改善箇所説明図

改善前	改善後

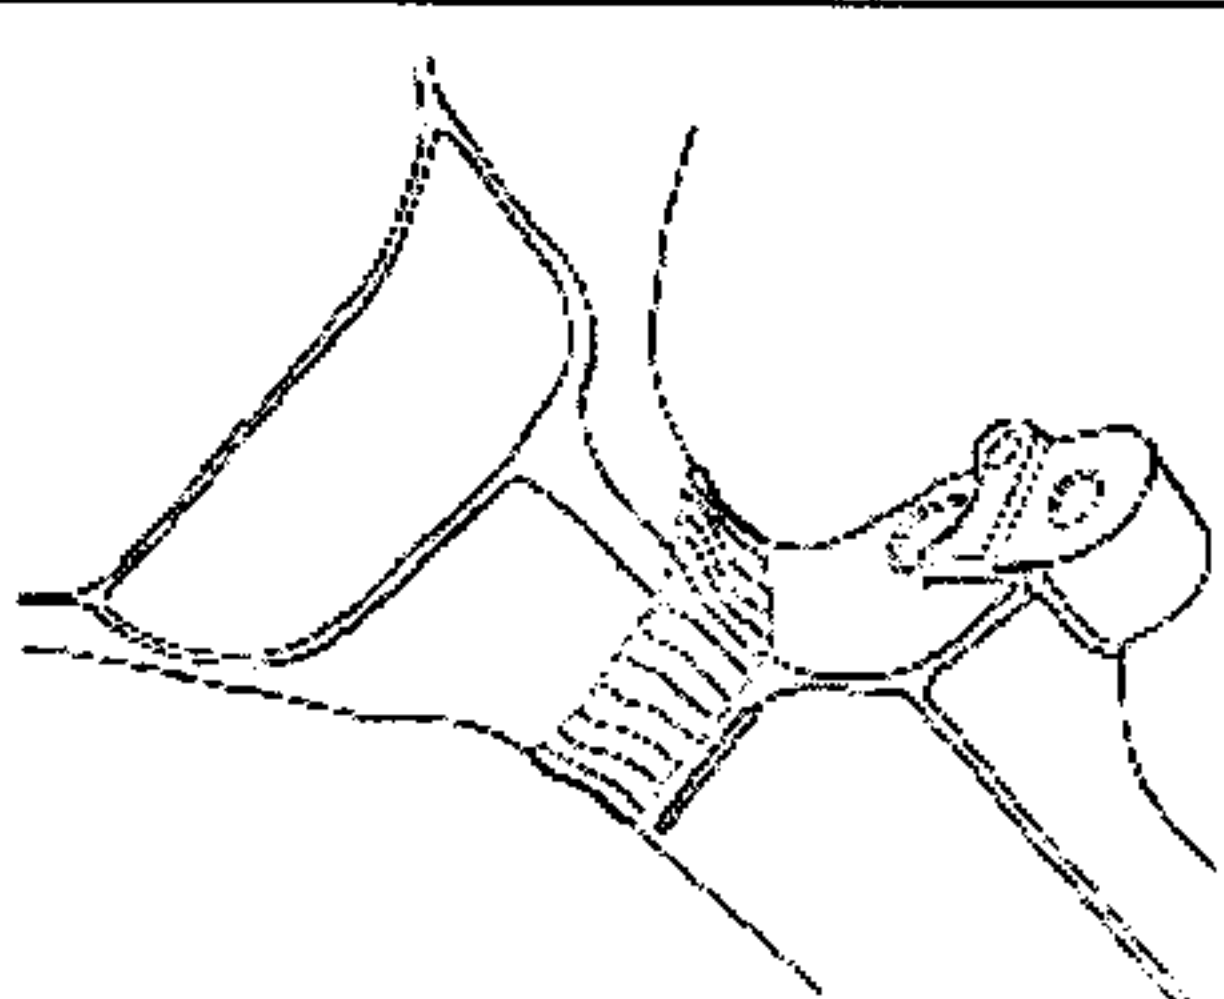
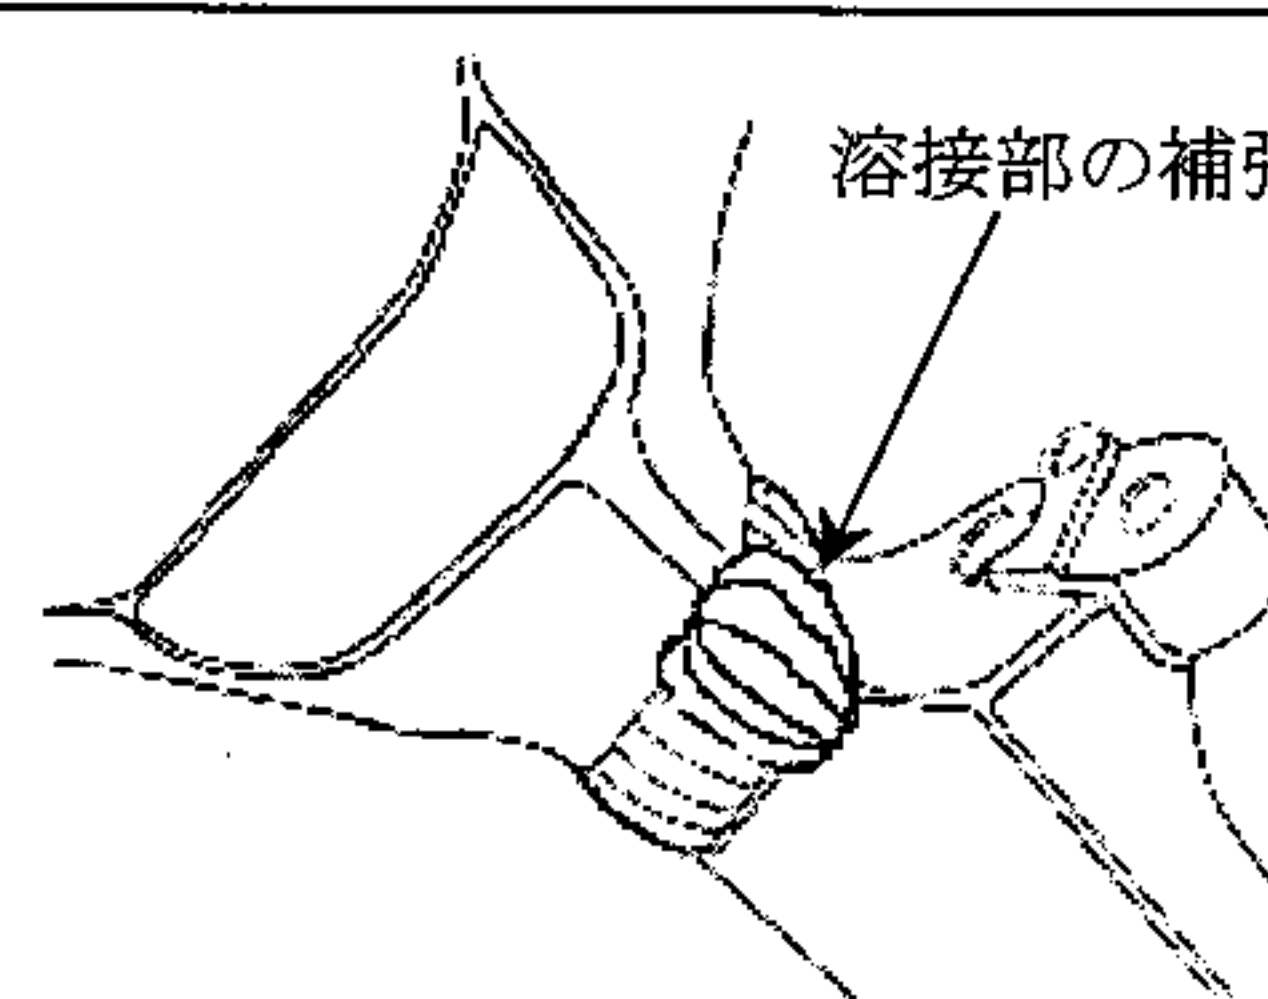
後輪緩衝装置の支持部（ロアクロスパイプ）と車枠との溶接が不適切なため、当該溶接部の強度が不足しているものがある。そのため、深くくぼみの通過、障害物の乗り越え等により、後輪に強い衝撃を受けた場合、当該溶接部に亀裂又は破損が発生することがあり、最悪の場合、後輪緩衝装置が支持を失い、走行安定性が損なわれるおそれがある。

全車両、当該部を点検し、溶接部が破損しているものは車枠（フレーム）を新品と交換する。破損していないものは溶接補強を行う。
